**18. Requalificação e Ampliação do Pavilhão Das Goladas – Proposta: 3.ª Modificação Objetiva ao Contrato (MOC 3).**

**Assunto:** Empreitada: " REQUALIFICAÇÃO E AMPLIAÇÃO DO PAVILHÃO DAS GOLADAS " – PROPOSTA: 3.ª Modificação Objetiva ao Contrato (MOC 3).

### 3º adicional ao Contrato da Empreitada

**Empreitada:** “CPE.17.21.DMOSM - REQUALIFICAÇÃO E AMPLIAÇÃO DO PAVILHÃO DAS GOLADAS”-----

imagem – local de estacionamento com falta de rede de drenagem

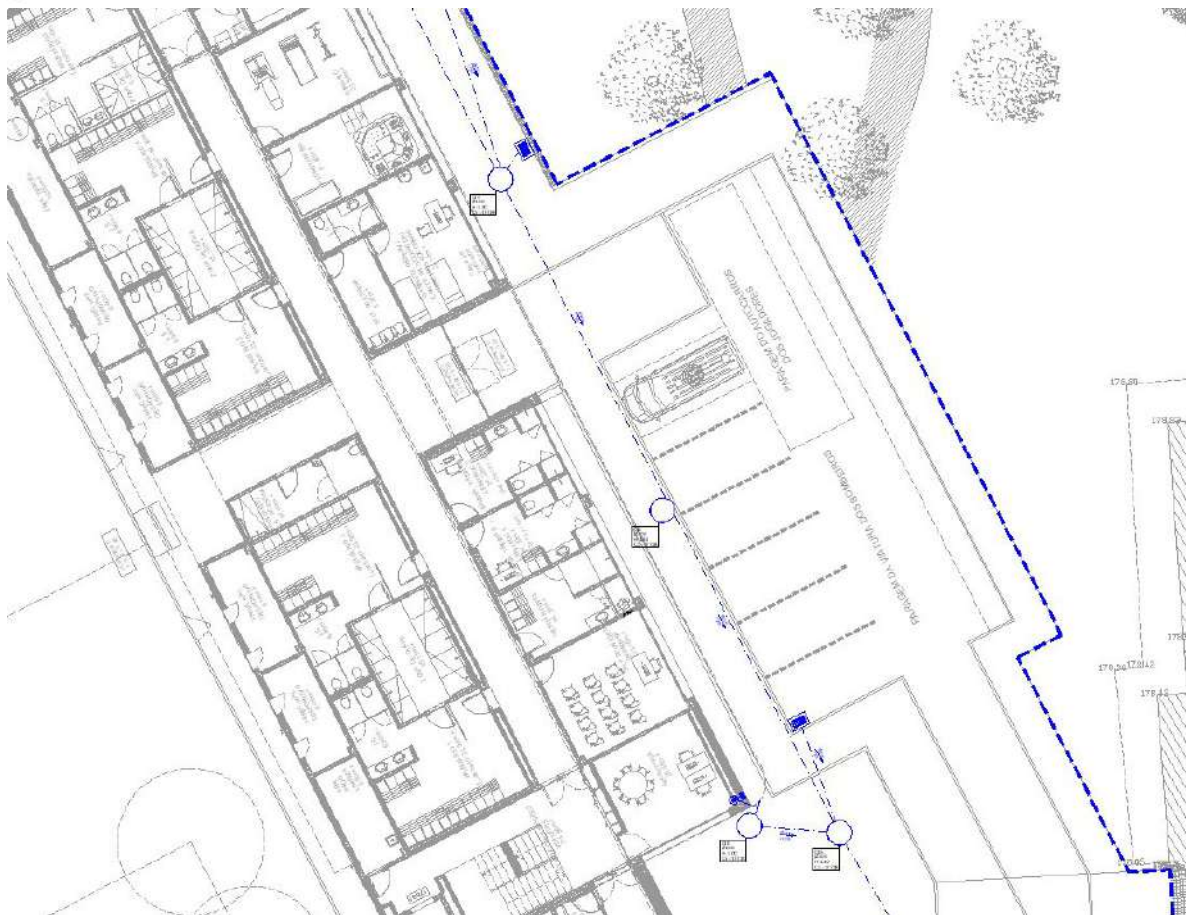
- **Dreno sob grelhas de enrelvamento em estacionamento (TC008)**-----

Em projecto de Drenagem de Águas Pluviais, não está contemplada uma solução de drenagem de águas sobre as grelhas de enrelvamento a colocar em Parque de Estacionamento, onde haverá passagem de veículos pesados: autocarros.

Devido à existência no local de um nível freático elevado e ocorrência de precipitações com muita intensidade, entende-se que a colocação de uma rede de drenagem com tubo dreno, é uma solução que respeita as normas e práticas da boa execução e contribuindo para a correcta drenagem do pavimento térreo exterior, previsto no artigo “7.2.3 - Fornecimento e aplicação em pavimentos de circulação automóvel exterior em grelhas de enrelvamento hexagonal do tipo Cimenteira do Louro ou equivalente, de cor cinza, incluindo caixa de areia com 35cm de espessura, caixa de brita com 30cm de espessura, manta geotêxtil, aplicado sobre terreno compactado, incluindo abertura de caixa e transporte de produtos sobranes a vazadouro.

É do entendimento que a carência de Rede de Drenagem sob pavimento exterior deste tipo, pode contribuir no futuro para uma degradação precoce da base de pavimento, devido a uma incorrecta drenagem e encaminhamento de águas pluviais no subsolo para as respectivas redes,-----

tendo em consideração e de forma a permitir uma maior longevidade deste Pavimento, entende o Gestor do Contrato, que se permite adoptar medidas e soluções prévias, para a execução de Trabalhos de Drenagem desta área enterrada, e que é fundamental solicitar um orçamento ao Empreiteiro para a Execução de um Dreno sobre o pavimento exterior, contribuindo para a melhoria Geral das Condições do mesmo.-----

imagens – planta e alçado sul - identificação da zona prevista para Posto de Transformação (PT)

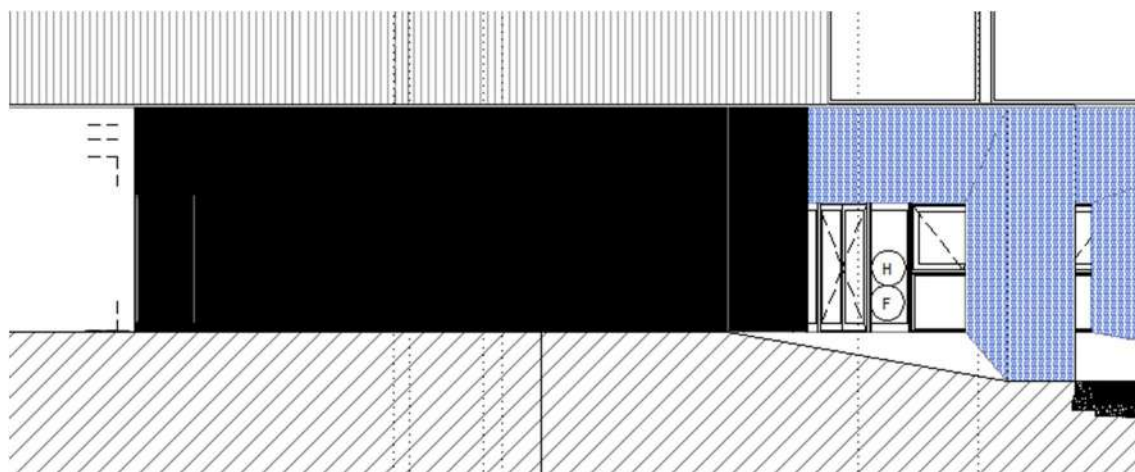
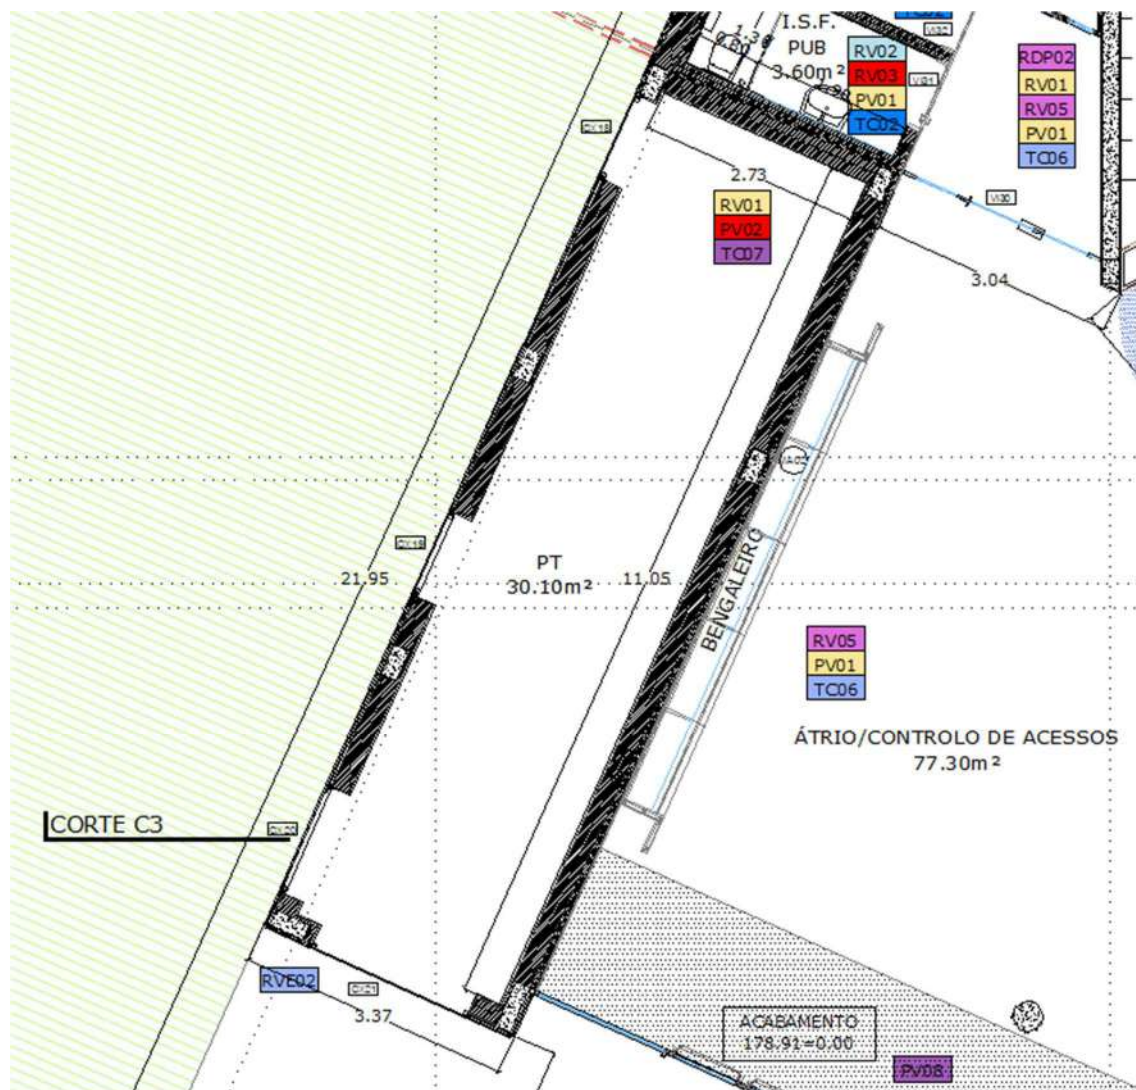
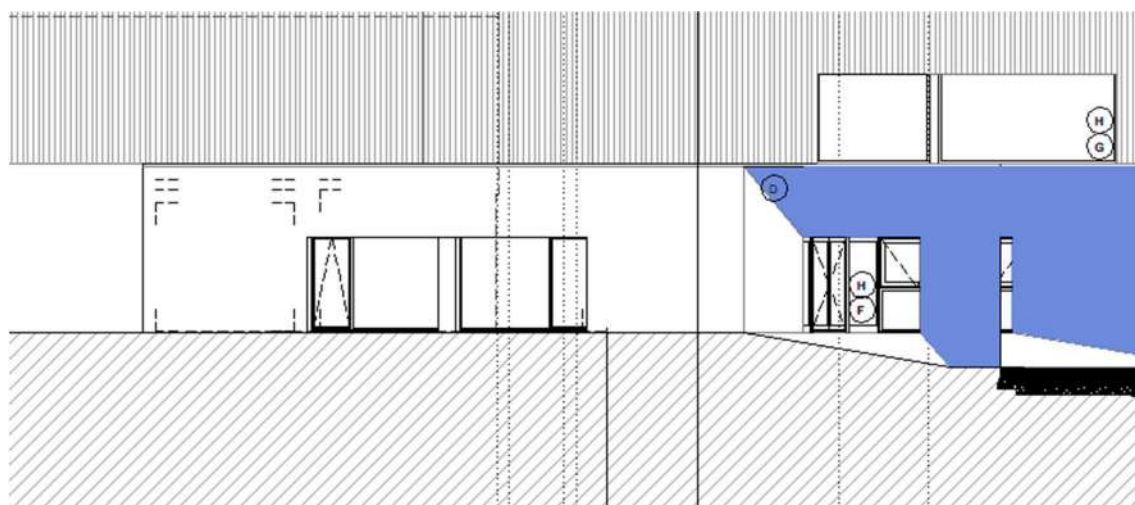
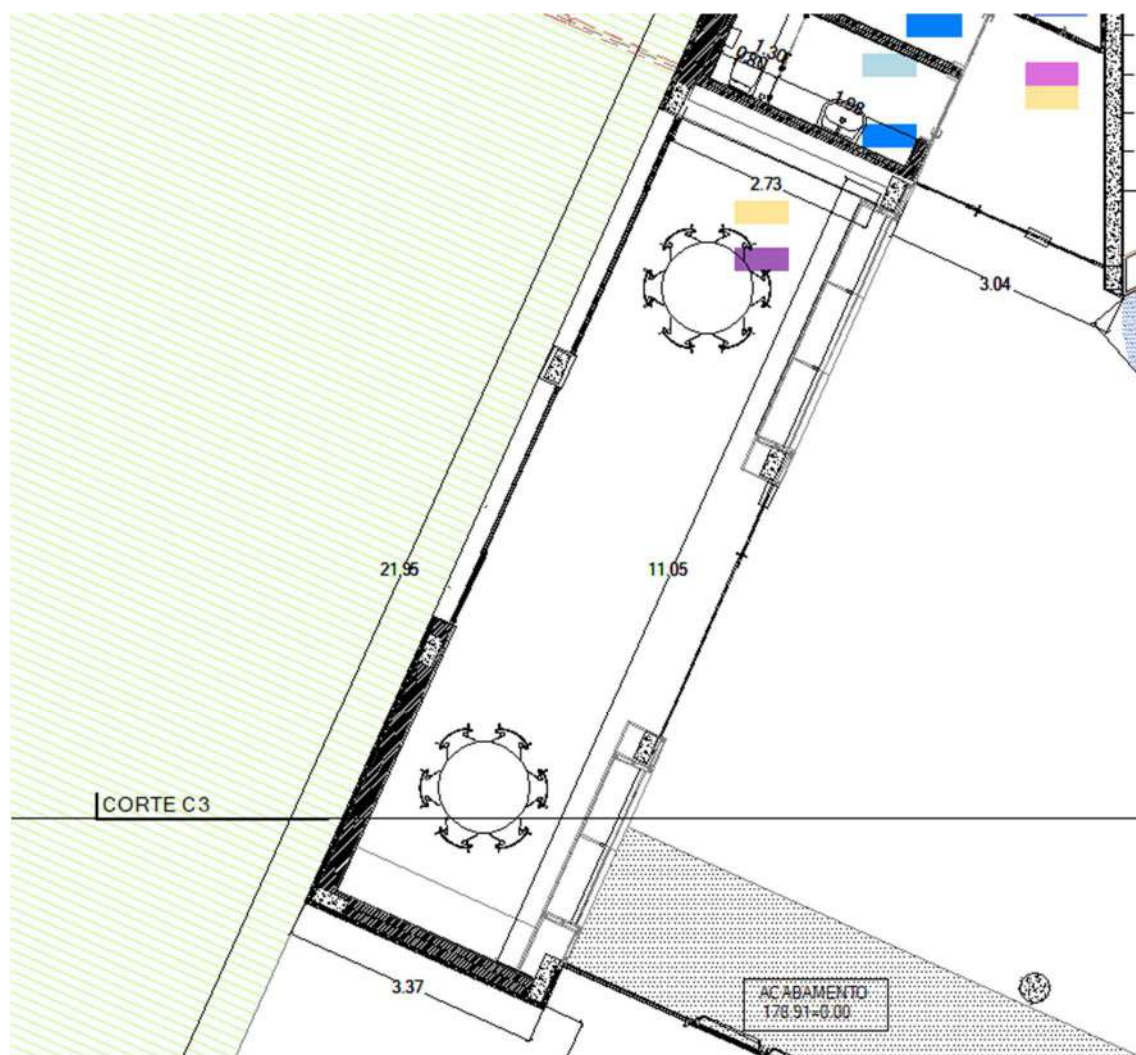
• **Execução de Foyer em zona de PT - Posto de Transformação (TC009)**-----

Em Projecto, estava prevista a demolição de um Posto de Transformação (PT), pertença da E-Redes, que seria demolido e reintegrado numa sala nova, a construir, enquadrada no novo edifício da Entrada Principal.-----

Como se trata de um Posto de Transformação (PT), de onde é feito o abastecimento de energia eléctrica à freguesia de São Victor, não poderia ser desmantelado sem que houvesse uma solução de Posto de Transformação (PT) provisória para o abastecimento de energia eléctrica a toda a população que é abastecida a partir deste mesmo Posto de Transformação (PT), tendo havido a necessidade e optado pela execução do mesmo noutro local que não o inicialmente previsto, de forma a não colocar em causa o normal abastecimento de Energia aos Municípes.-----

Assim, a sala inicialmente prevista alocar o aludido Posto de Transformação (PT), que não incluía a execução de trabalhos no seu interior, pois iria ser uma sala entregue à E-Redes para colocação de Transformadores de Corrente de Energia, será utilizada para outros fins, designadamente sendo nesse espaço inicialmente projectado, feita a readaptação do mesmo com alteração de Arquitectura, no exterior – fachadas e vãos exteriores e no interior – tectos, pavimento, paredes, vãos interiores, assim como a inclusão de Especialidades: Instalações Eléctricas, Instalações Mecânicas e Sistema de Combate a Incêndios em Edifícios que não se encontravam inicialmente previstos.

Para uma melhor percepção da diferença entre o inicialmente previsto em Projecto e o que se prevê realizar, com uma nova configuração e a respectiva readaptação Arquitectónica para o novo fim, elenca-se abaixo um registo de imagens de projecto, Planta e Alçado Sul:-----

Tendo em conta a mudança de utilização do espaço e a readaptação a nível de Arquitectura e Especialidades do espaço, é fundamental solicitar um orçamento ao Empreiteiro para a Execução destes trabalhos.-----

• **Envio de Esclarecimentos:**  
**ARQUITECTURA (1.A)**

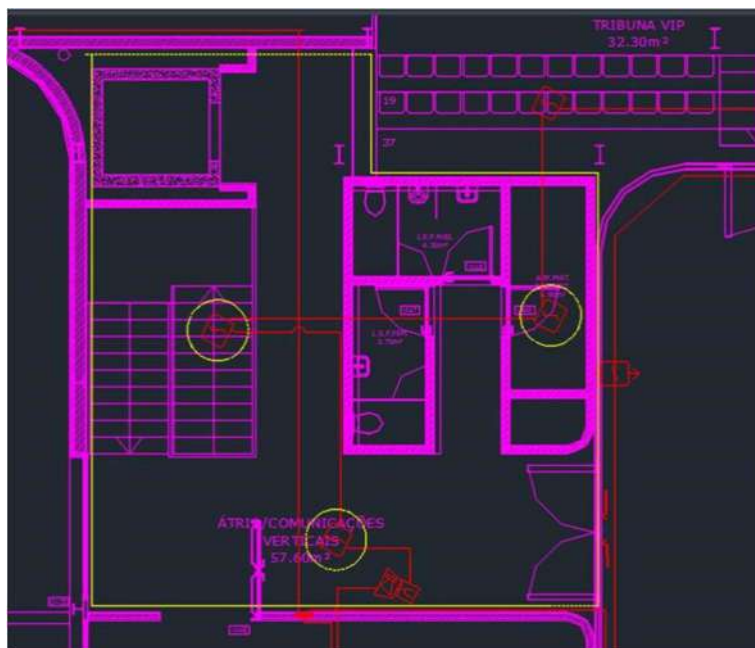
• **Sistema de Combate a Incêndios em Edifícios - Tecto Falso (TC011)**-----

No decorrer dos trabalhos, o Empreiteiro colocou um pedido de esclarecimentos acerca da altura de caixa de ar existente entre tecto falso e painel de cobertura a executar em Piso 1, com questões de carácter Técnico e Legal, sobre a execução das mesmas, sendo que essa mesma caixa de ar possuía uma altura superior a 80cm, altura máxima de caixa de ar em tectos permitidos pela Lei em vigor, tendo o Gestor de Contrato enviado a questão à Coordenadora do Projecto, para Esclarecimentos, conforme abaixo se transcreve.-----

*Relativamente ao piso 1 existe uma zona que será colocado teto falso a uma altura de 3mts do chão (zona limitada a amarelo na figura) o que provoca que o teto real nessa mesma zona passará a ter uma altura de bem mais que os 80cm permitidos pela ANPC entre o teto real e o*

teto falso. Assim sendo, temos de prever a colocação dos detetores na zona onde já estão marcados em projeto (círculos amarelos) e também um acesso através de alçapões aos mesmos para manutenção.

Teremos de acrescentar detetores no teto falso para cada divisão existente que serão considerados trabalhos a mais.

Aguardamos a análise por parte da fiscalização sobre este assunto e decisão dos alçapões no local antes de se fechar o teto.

“Como referido nas Notas das peças desenhadas “Sempre que existam tetos falsos com mais de 0,8m de altura ou pavimentos sobrelevados em mais de 0,2m, desde que neles passem cablagens ou sejam instalados equipamentos ou condutas suscetíveis de causar ou propagar incêndios ou fumo, devem possuir deteção de incêndio.”

Neste sentido, deverá ser prevista deteção entre o teto real e o teto falso e alçapões de acesso aos mesmos para manutenção.”-----

O Projecto de Especialidades e o Mapa de Trabalhos e Quantidades (MTQ), não possuíam quantificação dos dispositivos adicionais, assim, torna-se necessário solicitar um orçamento ao Empreiteiro para a Execução destes trabalhos, com a devida quantificação de equipamentos e alçapões associados à real necessidade em Obra.-----

imagem – planta de caixa de contadores (art.º 12.1)

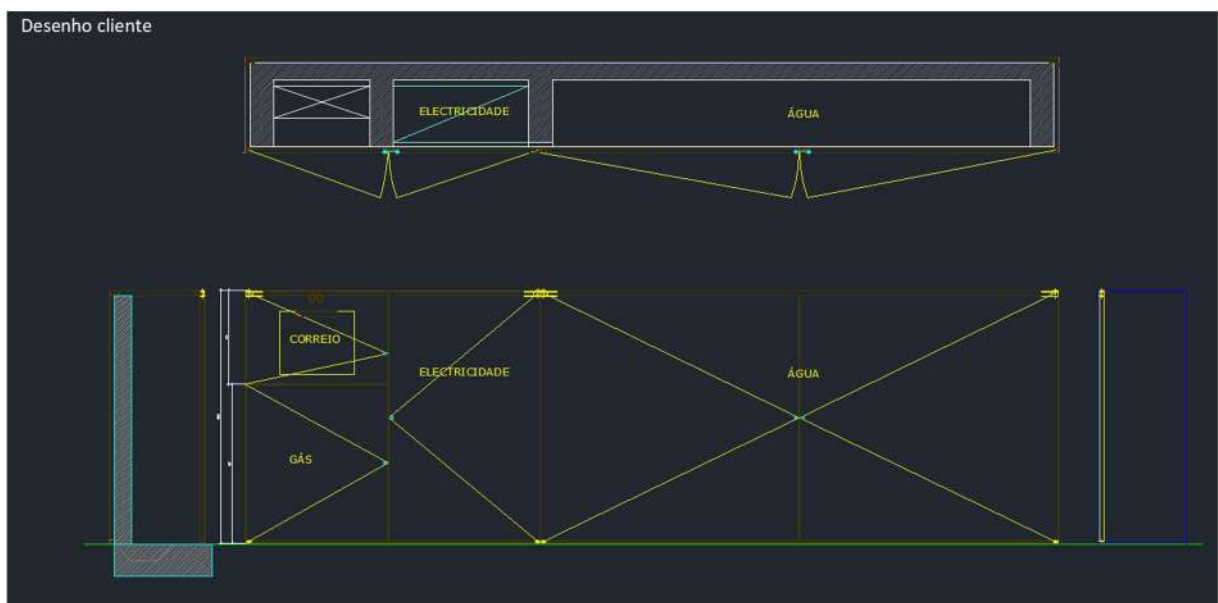
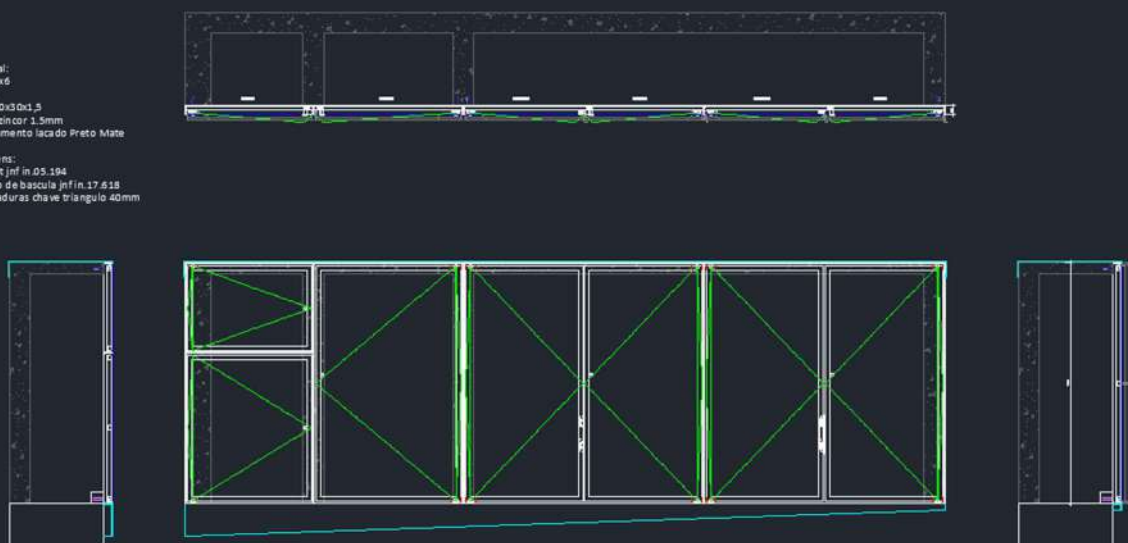
- Diversos (TC012)**-----

No decorrer da execução dos trabalhos, verificou-se que a caixa de Infra Estruturas para contadores de: Energia Eléctrica, Gás e Água e caixa de correio, prevista em Projecto não possuem dimensões mínimas para a colocação dos mesmos, no total de 2,54m, tendo o Gestor de Contrato trocado informação com a Coordenadora do Projecto, para Esclarecimentos, após consultadas as Entidades responsáveis: Portgás, E-Redes e Agere, sendo necessário executar um total de uma caixa de dimensão de 5,00m (1,00m para Contador de Gás..-----

Falta definir a caixa de correio e se o  
gás precisa de ficar estanque.

imagem – planta de 2 salas de ARECAD. MAT. DESPORTIVO – VI 37 e VI 40

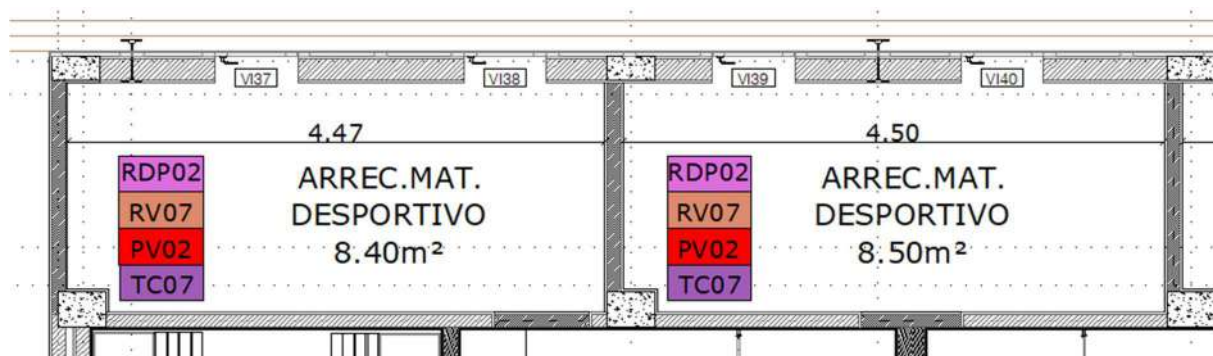
Em Projecto, não foi tida em conta nem acautelada a necessidade de utilização do espaço de campo principal de hóquei, para a prática de actividade desportiva coberta, pela Escola Artística Conservatório de Música “Calouste Gulbenkian”, para isso e como já anteriormente solicitado, foram criados espaços adicionais, com acesso, sob as bancadas para guardar Material e Equipamento de Apoio às actividades desportivas escolares.

Para guardar balizas de futebol de 5, com as dimensões de: 240\*90\*150cm, fica destinado à referida escola um espaço denominado em Projecto de: "ARECAD. MAT. DESPORTIVO", porém as portas previstas de acesso a este espaço possuem as dimensões de: 0,70\*2,40m, havendo necessidade de colocação de mais uma folha e execução de trabalhos de Construção civil associados, pois as paredes divisórias já se encontram executadas, sendo necessário proceder à sua demolição, para os VI37 e VI40.-----

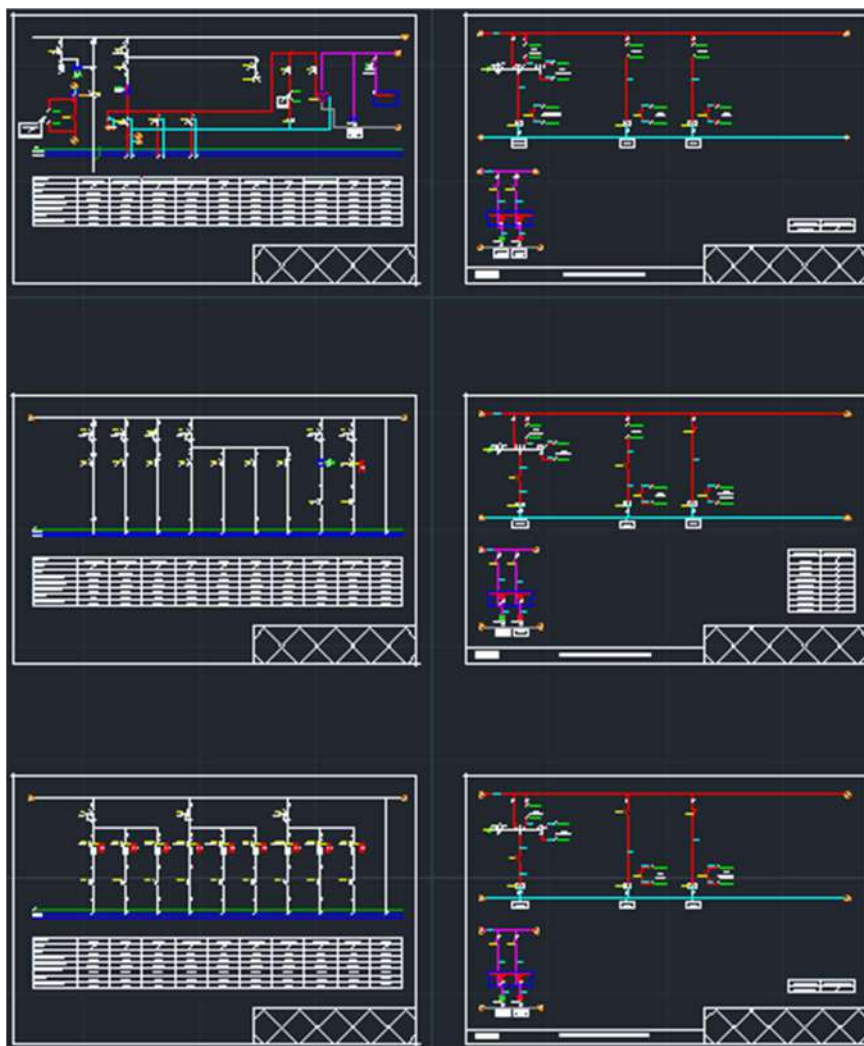
• **Gestão Técnica de Controlo (TC013)**-----

No decorrer dos trabalhos, o Empreiteiro colocou um pedido de esclarecimentos acerca do “*LAYOUT do QE AVAC e Pontos GTC*”, tendo o Gestor de Contrato enviado a questão à Coordenadora do Projecto, para Esclarecimentos, conforme abaixo se transcreve.-----

*“Solicitamos esclarecimentos sobre o LAYOUT do QE AVAC e Pontos GTC.*

*Não encontrei qualquer LAYOUT nas plantas de instalações mecânicas nem nas instalações eléctricas.*

*Apenas uma indicação no caderno de encargos das instalações mecânicas, páginas 44 e 45, dos equipamentos a ligar no QE.”*

*Foram enviados os elementos anexos, em resposta ao solicitado, contendo: esquema de Quadro e Lista de pontos.*-----

A falta destes elementos de trabalhos, tratavam-se de Omissões ao Projecto de Especialidades e Mapa de Trabalhos e Quantidades (MTQ), que não possuíam quantificação, assim, torna-se necessário solicitar um orçamento ao Empreiteiro para a Execução destes trabalhos, com a devida quantificação de equipamentos de GTC – Gestão Técnica de Controlo, à real necessidade em Obra.-----
